INFORME TÉCNICO DE INSPECCIÓN AL SITIO DE DESARROLLO DEL PROYECTO

Proyecto:	Rehabilitación de Caminos Rurales, en el Distrito de Pesé, Provincia de Herrera – Arenita Vía El Ciruelito.		
Categoría:	I		
Promotor:	Ministerio de Obras Públicas.		
Representante Legal:	Rafael Sabonge		
Ubicación:	Corregimientos de Las Cabras, Distrito de Pesé, provincia de Herrera.		
Expediente No.:	DRHE-I-F-05-2021		
Fecha de la inspección:	10 de Febrero de 2021		
Fecha del Informe:	11 de Febrero de 2021		
Participantes:	Nombre	Cargo	Institución
	Yuria Benítez	Evaluadora de Estudio de Impacto Ambiental	MiAmbiente - Herrera
	Camilo Caballero	Sección Forestal	MiAmbiente - Herrera
	Ángel Ortega	Sección Forestal	MiAmbiente - Herrera
	Ventura Govea	Agencia de Pesé	MiAmbiente - Herrera
	Ricardo Huertas	Agencia de Pesé	MiAmbiente - Herrera
	Eliécer Bernal	Unidad Ambiental – Provincias Centrales	Ministerio de Obras Públicas

Fig. No. 4: Se observa el sitio habilitado para campamento y patio de estacionamiento de maquinaria, el cual se encuentra ubicado en coordenadas UTM Datum WGS84, 547786 E 868105 N.

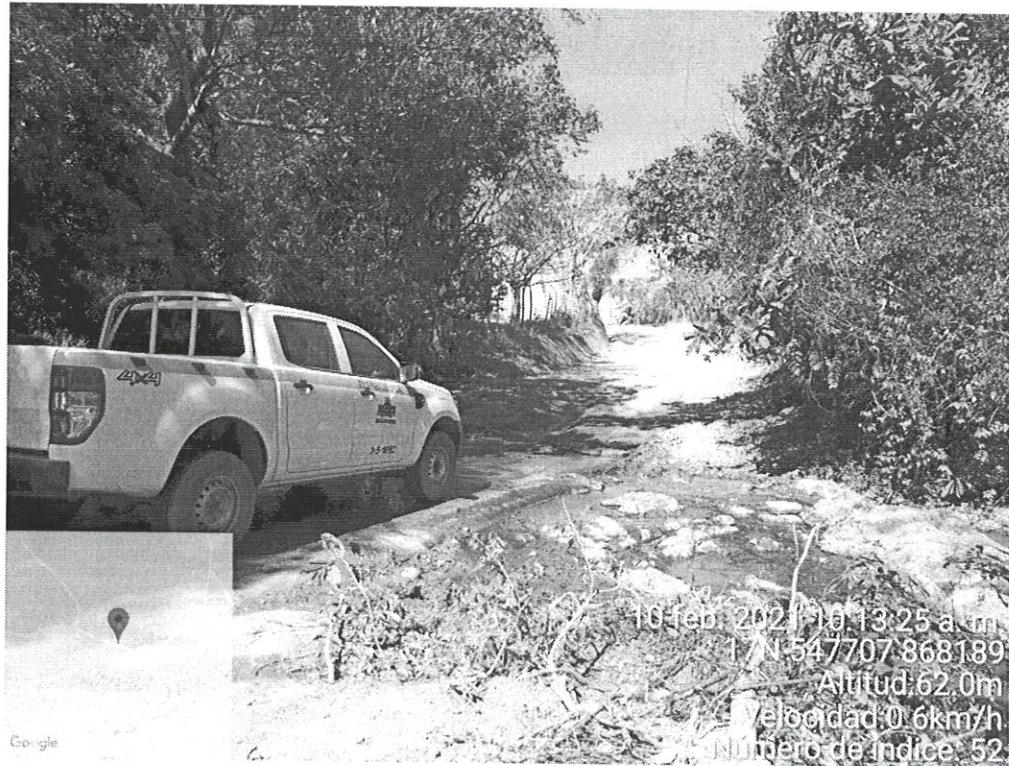
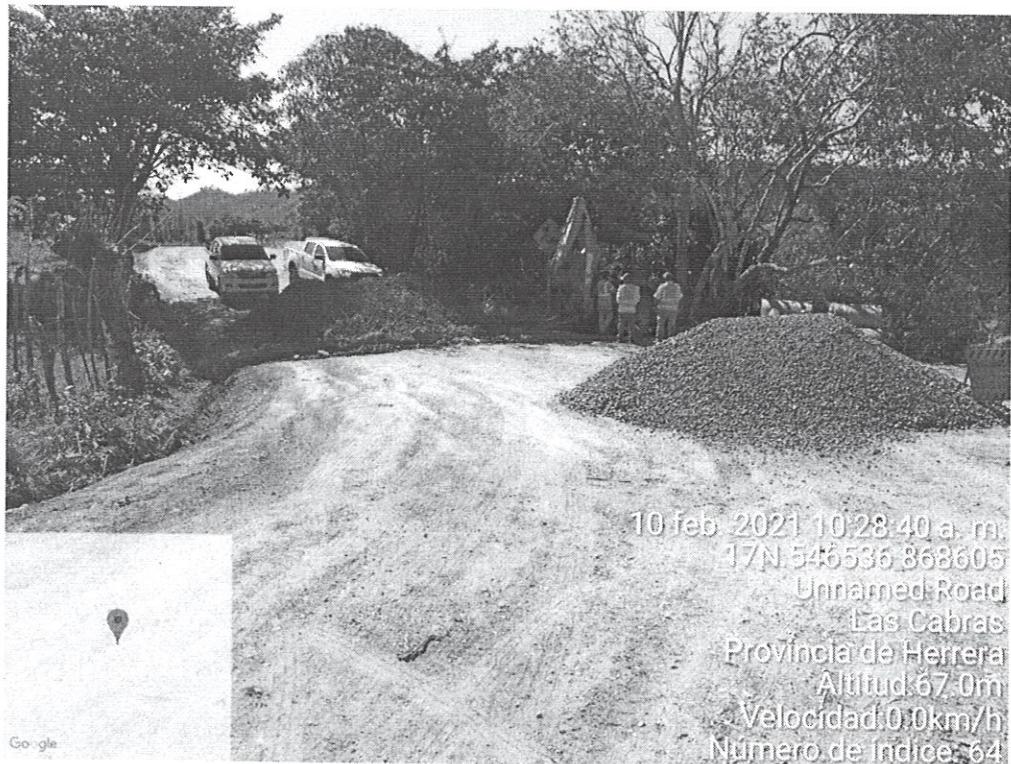
- Según lo indicado en el **punto 5.2 Ubicación geográfica del proyecto** (página 35), el Campamento estará ubicado en la Estación 1k +700, Coordenadas UTM Datum WGS84, 868563.000 N 548183.830 E, sin embargo, al momento de la inspección, se verificó que el Campamento y patio de estacionamiento, se encuentra ubicado en las coordenadas UTM Datum WGS84 868105 N 547786 E, por lo que el Promotor del proyecto, deberá presentar autorización notariada del propietario de la finca, en la cual se establezca la superficie autorizada para ser establecida como sitio de campamento, de igual forma, deberá presentar Certificado de Registro

de Propiedad vigente y copia de cédula del propietario de la finca. De tratarse de una persona jurídica deberá presentar Certificado de Registro de Sociedad vigente y copia de cédula del Representante Legal.
